DETERMINAZIONE DEL DIRIGENTE SERVIZIO VIA/VINCA 7 ottobre 2025, n. 436

[ID VIP 8650] – Parco eolico da realizzare nei comuni di Gravina in Puglia (BA) e Altamura, costituito da 6 aerogeneratori ed una potenza complessiva pari a 39,6 MW.

Proponente: Wpd Silvium S.r.l.

Riesame della scheda istruttoria relativa al progetto individuato con ID VIP 8650

2.1 Verifiche ai sensi dell'art. 20, co.8, D.Lgs. n.199/2021

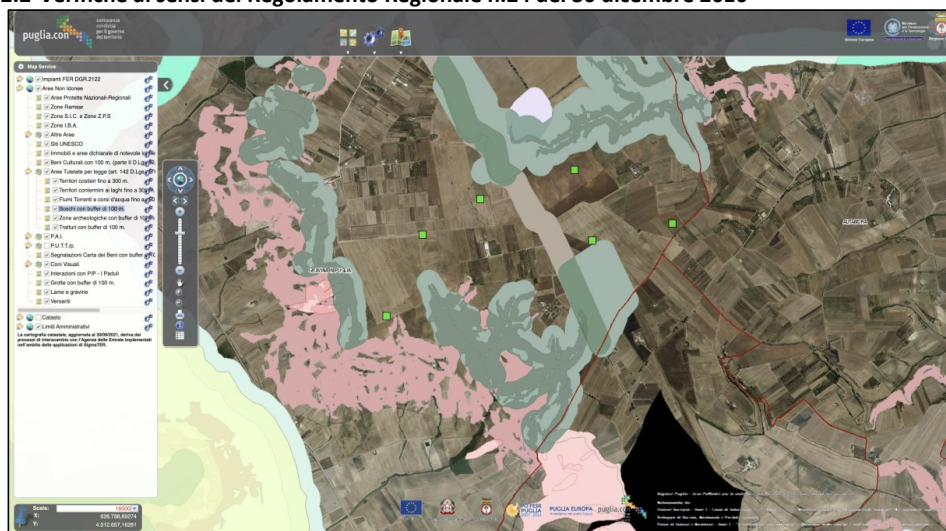
L'area dell'impianto occupata dagli aerogeneratori:

- **non** è interessata dall'installazione di impianti della stessa fonte (lett. **a**).
- **non** ricade in un sito oggetto di bonifica (lett. **b**);
- **non** interessa né integralmente, né parzialmente, cave o miniere (lett. **c**);
- **non** è nelle disponibilità di gestori del gruppo Ferrovie dello Stato italiane e dei gestori di infrastrutture ferroviarie, né delle società concessionarie autostradali (lett. **c bis**);
- **non** è nella disponibilità delle società di gestione aeroportuale all'interno dei sedimi aeroportuali (lett. **c bis 1**);
- **ricade** nel perimetro di 3 km di beni sottoposti a tutela ai sensi del Decreto Legislativo 42/04 (**c-quater**), e nello specifico:

- l'area di progetto presenta zone boscate a querceti sul perimetro, in particolare Bosco Lago Campanaro lungo Vallone Saglioccia e boschi lungo il reticolo idrografico di Vallone la Stella ed a circa 135 m dell'aerogeneratore WGR4: si tratta di habitat prioritari "Boschi orientali di quercia bianca" (91AA*) tutelati dalla Direttiva 92/73/CEE.
- Gli aerogeneratori si trovano a distanza inferiore a 3 km dal Tratturello Gravina – Matera n.89, classificato dal Quadro di Assetto dei Tratturi (QAT), approvato con DGR n.819 del 2 maggio 2019, come appartenente alla classe B), ex art. 6 c. 1 della L.R. 4/2013, ovvero tra i tratturi considerati "aree tratturali idonee a soddisfare esigenze di carattere pubblico". Gli aerogeneratori WGR2, WGR3 e WGR4 sono i più prossimi al percorso tratturale.

L'area di installazione dell'impianto Fotovoltaico in progetto risulta NON idonea ai sensi dell'art. 20, comma 8 del D.Lgs n.199/2021.
